<ラピッドプロ>リニューアルのお知らせ

新旧オーバーフローボックスの違い

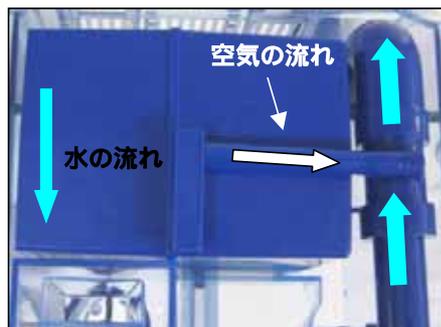
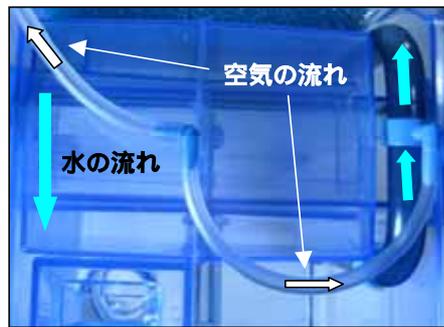
バキュームポンプを廃止してベンチュリーを採用しました。
新型オーバーフローボックスの給水パイプにベンチュリーを採用。ウォーターポンプから水槽へ送られる水がベンチュリーを通過する際、サイフォンユニット内のエアを吸い出します。旧オーバーフローボックスと違い、バキュームポンプの力を必要としません。

サイフォンユニットと給水パイプがカラーになりました。
新型オーバーフローボックスのサイフォンユニットにより落ち着いた感のある濃い青色を採用しました。サイフォンユニットと給水パイプの内側にコケが生えにくくなります。

油膜とりプレート

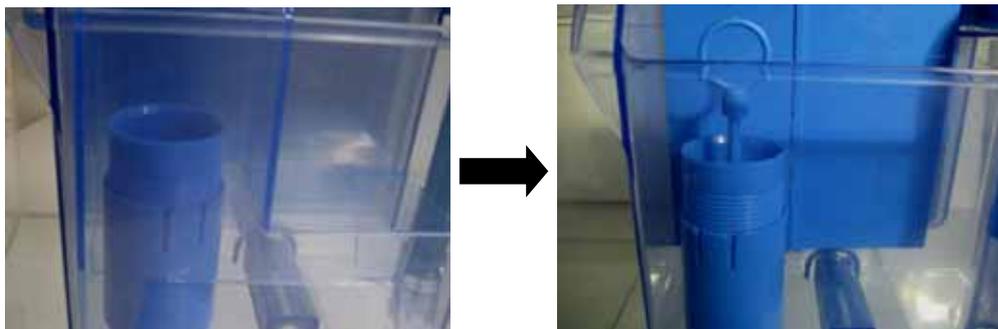
油膜取りプレートが搭載されました。
3段階調節可能な油膜とりプレートを採用しました。プレートを上にスライドさせると、水槽内の油膜がフィルターへ流れていきます。油膜取りプレート調節時は水位確認が必要です。

給水ノズルが大口径になりました。
新型オーバーフローボックスのサイフォンユニットからの空気の吸い出しは、給水パイプの流れを利用しています。給水パイプの流れに負担をかけない大口径のノズルを採用しています。

オーバーフローパイプにつまみがつきました。
オーバーフローパイプを上下させることによって、水槽水位の調節を行うことができます。
狭いスペースにあるオーバーフローパイプをより簡単に扱えるよう、つまみを採用してあります。
水位調節の際には、水槽およびフィルターの水位が変わりますので注意が必要です。
